## Rapport de contrôle d'installations électriques à basse et à très basse tension

RÉF. 34/2025/90871/D01:1

DATE DU CONTRÔLE 16/01/2025 (9:10 - 9:45) AGENT VISITEUR Olivier Dodet  
 ADRESSE DU CONTRÔLE Boulevard hector grosjean 26 - TYPE DE CONTRÔLE Visite de contrôle vente ancienne installation (8.4.2.)

## CONCLUSION : NON CONFORME

### Croquis de position élémentaire et descriptif sommaire des tableaux

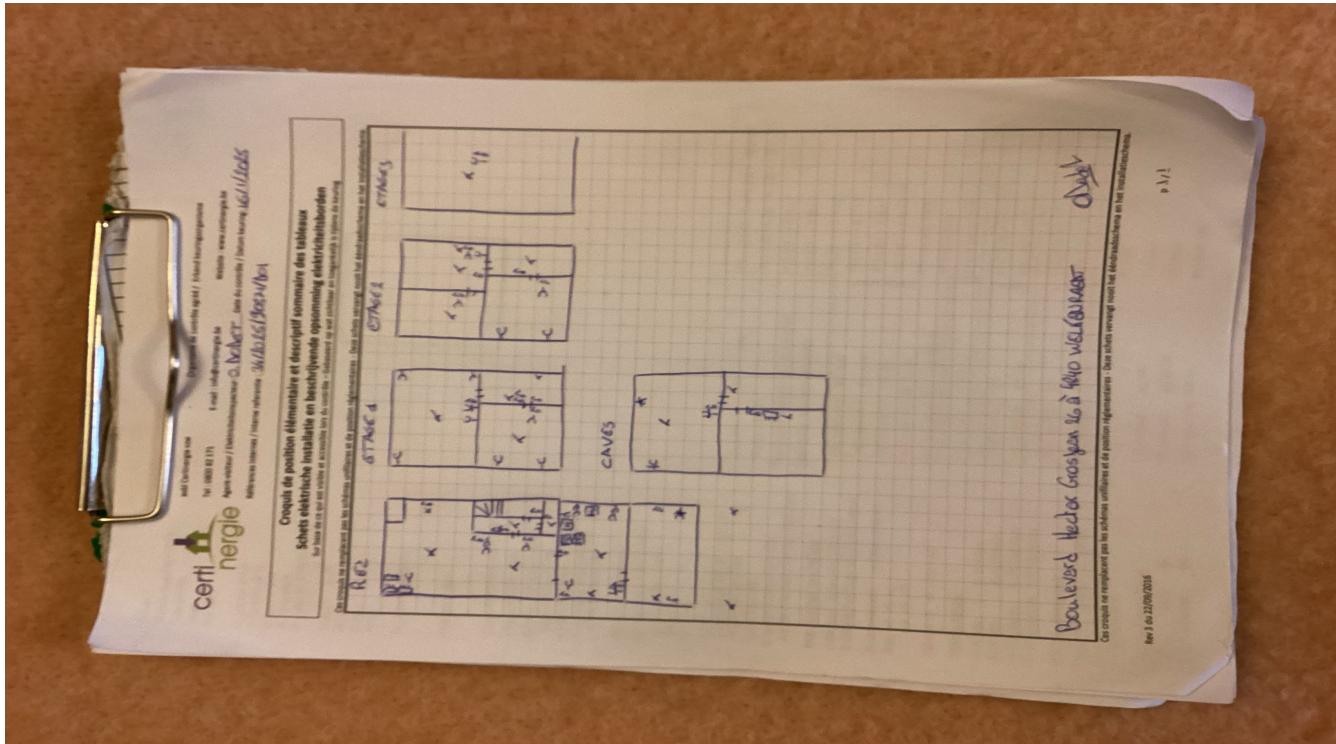
Conformité schéma(s) unifilaire(s) et plan(s) de position				Pas OK	Nombre de tableaux 4	Nombre de circuits 1 + 1 + 3 + 1
Circuits	1xIII	1xIII	3xII	1xII		
Protection	F20A?kA	F25A?kA	MJ10A3kA	F6A?kA		
Section (mm <sup>2</sup> )	6	6	?	0,75		
Conclusion	OK	OK	Pas OK	Pas OK		
Les fondations datent	D'avant le 1/10/1981		Dispositif différentiel de tête	absent		
Type d'électrode de terre	Indéterminée		Dispositif différentiel supplémentaire	absent		
Résistance de dispersion de la prise de terre (Ω)	Pas mesurable		Fixation/Etat/Détérioration matériel	Pas OK		
Conformité des liaisons équipotentielles et des PE	Sans objet		Contrôle visuel appareils fixes et/ou mobiles	Pas OK		
Test de continuité	Pas concluant		Protection contre les contacts directs	Pas OK		
Contrôle boucle de défaut	Sans objet		Résistance générale d'isolement (MΩ)	0,23		
Protection contre les contacts indirects	Pas OK		Adéquation DPCDR – prise de terre	Pas OK

Adéquation protections surintensités – sections	Pas OK		
Le ou les socles de prise en défaut sont localisés dans	toutes les pièces					
Circuits en défauts d'isolement	Non identifiable
